Mission régionale d'autorité environnementale

**Avis de la mission régionale
d'autorité environnementale
Hauts-de-France
sur le projet de centrale photovoltaïque au sol
de la société EDF Renouvelables France
sur la commune de Wallers (59)**

n°MRAe 2022-6147

Localisation du secteur projet, en rouge zone d'étude (source résumé non technique page 5)

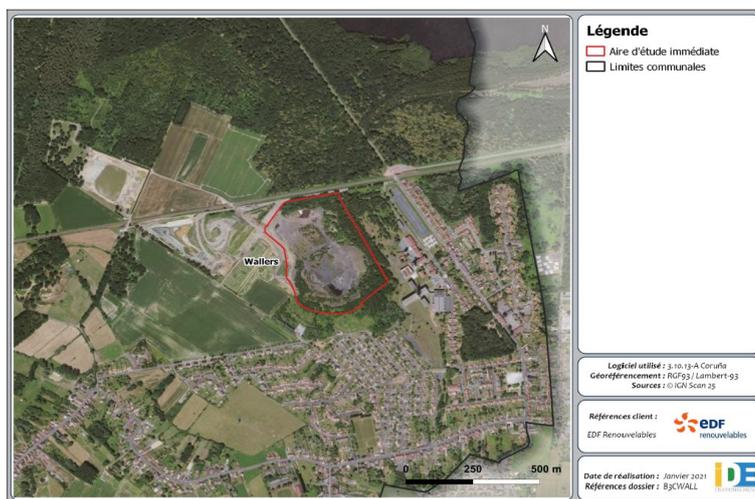
Le raccordement de la centrale photovoltaïque de Wallers se fera au poste source de Petite Forêt, sur la commune du même nom, à 7,4 kilomètres à l'est du projet, exploité par la société ENEDIS. Le tracé de raccordement définitif sera fourni par ENEDIS dès l'obtention du permis de construire. Un tracé prévisionnel a été défini au sein du dossier d'étude d'impact. Il est déclaré que celui-ci empruntera uniquement des voiries existantes (routes communales, départementales et autoroute A23) pour atteindre le poste source et qu'il sera enterré afin de ne pas générer de nuisances en exploitation. L'étude indique page 260 et 261 les potentiels impacts du tracé prévisionnel et une cartographie présente celui-ci et les zones à enjeux mais sans analyse. Si l'étude d'impact mentionne que le tracé prévisionnel traversera plusieurs zones du patrimoine naturel (ZNIEFF de type I et II, bordure de site Natura 2000), elle n'examine pas l'impact de ces traversées, considérant que le tracé serait situé le long de voiries existantes et en conséquence, les incidences sur le milieu naturel seraient négligeables. Or, au vu des enjeux en présence (cf. chapitre II.4.2), l'absence d'impact ne peut être affirmée.

L'autorité environnementale recommande :

- *d'étudier les impacts du raccordement et le cas échéant de définir les mesures pour les éviter, ou à défaut les réduire et les compenser ;*
- *d'évaluer la nécessité, au vu du tracé définitif du raccordement, d'actualiser l'évaluation des impacts avec le cas échéant, mise en œuvre de la séquence éviter, réduire, compenser, en particulier si des espaces à enjeu sont impactés par les travaux de raccordement et/ou si des créations de lignes aériennes sont nécessaires².*

Plan du projet (source permis de construire page 19)

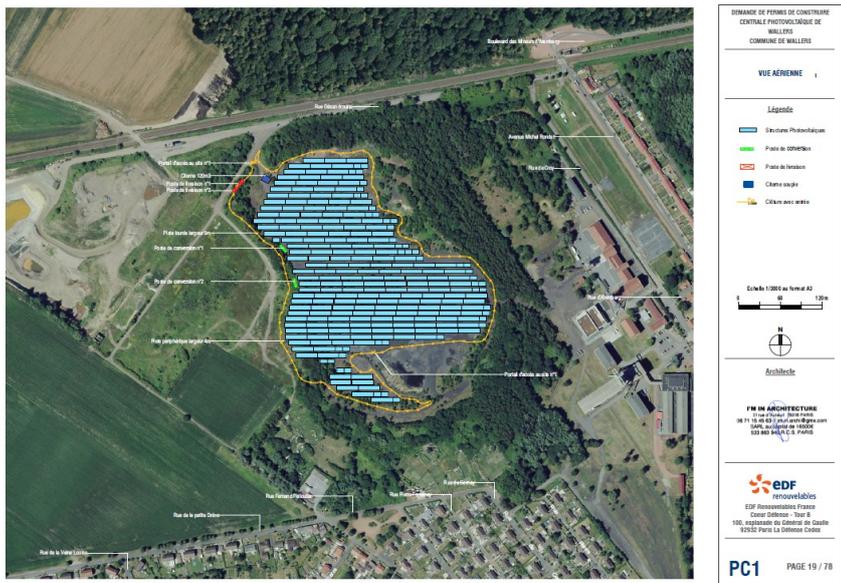
- deux postes de livraison d'une surface de plancher de 35 m² et d'une hauteur de 3,5 mètres avec une partie enterrée ;
- deux postes de conversion (dans le résumé non technique (page 3) il est indiqué quatre postes de conversion) ;
- une clôture (de 1539 mètres de long et hauteur de 2 mètres avec passages à petite faune (20 × 20) p 32 EI) et d'un portail d'accès afin d'en assurer la sécurité ;
- une citerne de 120 m³.

L'autorité environnementale demande de mettre en cohérence les éléments descriptifs du projet sur l'ensemble des documents notamment concernant le nombre de postes de conversion, la surface de panneaux, la profondeur des fondations.
